PARC ÉOLIEN DU BOIS DE SAINT-AUBERT

- AUTRES PIÈCES DU DOSSIER - - INSTRUCTION DOSSIER INITIAL 2014-2016

RÉPONSE À L'AVIS DE L'AE PAR L'ÉCOLOGUE O2 ENVI~RONNEMENT - MAI 2015

MÉMOIRE EN RÉPONSE DE L'ENQUÊTE PUBLIQUE (6 JUILLET - 7 AOUT 2015)- AOÛT 2015

Figure 1 : Zonages du Schéma territorial éolien du Cambrésis - 2007 -

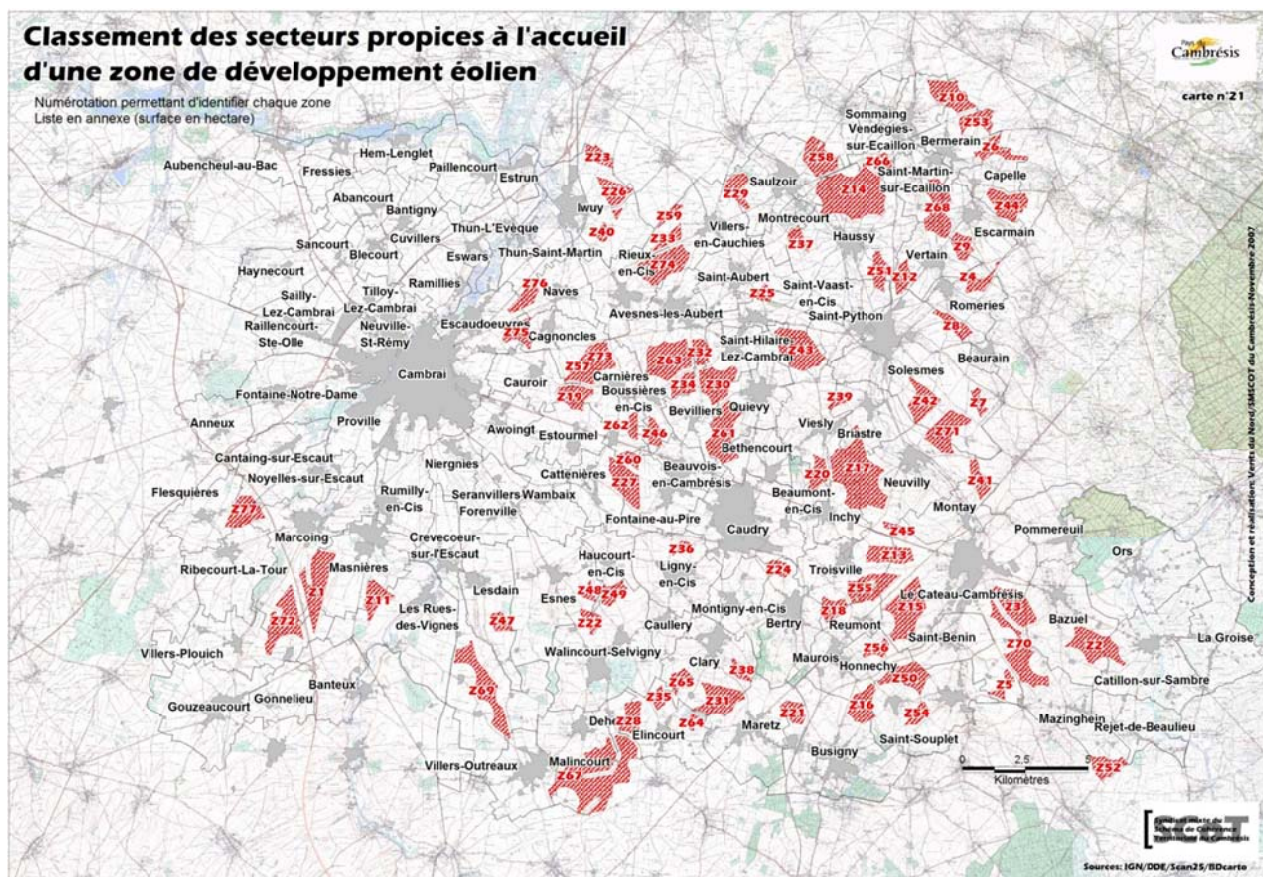
Tout d’abord, ces contraintes (par rapport à la route, au gazoduc, etc.) en question ne proviennent pas du SCOT, mais du Schéma Territorial Eolien du Cambrésis, réalisé en 2007. Ce schéma a été réalisé par le syndicat mixte du SCOT du Cambrésis, mais n’est **pas annexé au SCOT** (réalisé par la même structure, et approuvé en 2012). **Le schéma territorial éolien n’est donc en aucun cas un document d’urbanisme**, mais plutôt un outil d’aide à la décision. Dans le rapport de présentation du SCOT du Cambrésis, il est d’ailleurs indiqué : « Concernant l’énergie éolienne, un schéma territorial éolien a été réalisé en 2007 par le Syndicat mixte du Pays du Cambrésis, il détermine les zones favorables à l’implantation d’éoliennes. Cet outil d’aide à la décision permet aux EPCI du territoire de définir leur Zones de Développement Eolien indispensables pour l’implantation du grand éolien. »

Enfin, le projet éolien du Bois de St-Aubert est **en cohérence avec le SCOT du Cambrésis** puisque ce dernier, p202 indique que la politique énergétique territoriale passe par « la valorisation des potentiels énergétiques locaux par le développement de l’éolien, du solaire, de la biomasse ».

Figure 2 : Contexte éolien

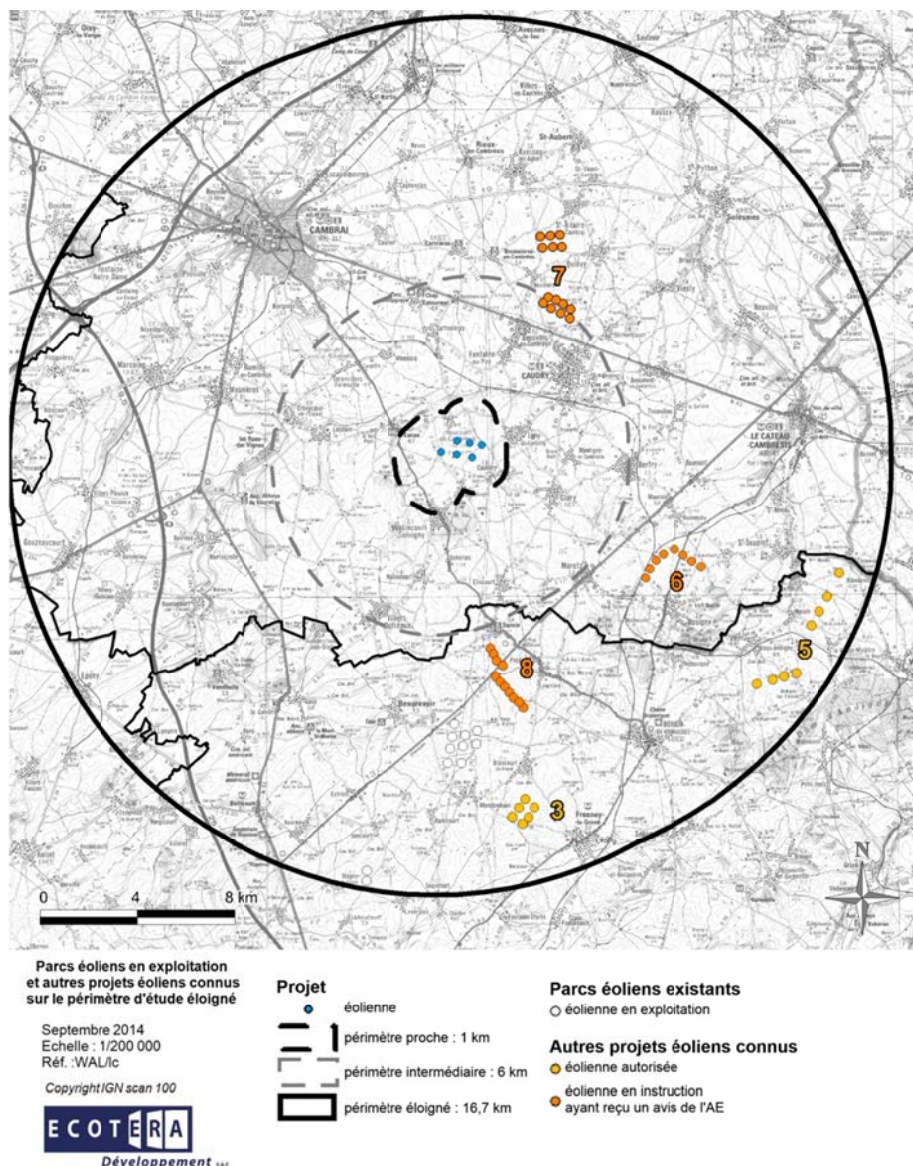
Comme cela fut expliqué à plusieurs reprises à M. Lalaux et aux autres élus des communes concernées par le projet, si plusieurs projets peuvent être annoncés dans le Cambrésis, tous ne verront pas le jour en raison de contraintes techniques, notamment liées à la capacité du réseau à absorber toute l'électricité qui serait ainsi produite. Les capacités réservées à l'électricité issue de l'éolien, au sein des postes sources ErDF du secteur, sont trop limitées pour collecter l'électricité produite par les parcs en projet. Les villages ne seront donc jamais « encerclés » par des éoliennes comme le prétend M. Lalaux.

Enfin, comme détaillé dans l'étude d'impact et l'étude paysagère, le parc éolien le plus proche ayant reçu un avis de l'autorité environnementale est le projet situé sur les communes de Bevillers, Bethencourt, St-Hilaire-lez-Cambrai et Quievy, à plus de 5,7 km du projet du Bois de St-Aubert. La carte ci-dessous prouve bien qu'il n'y a aucun encerclément des villages situés à proximité immédiate du projet éolien du Bois de St-Aubert.
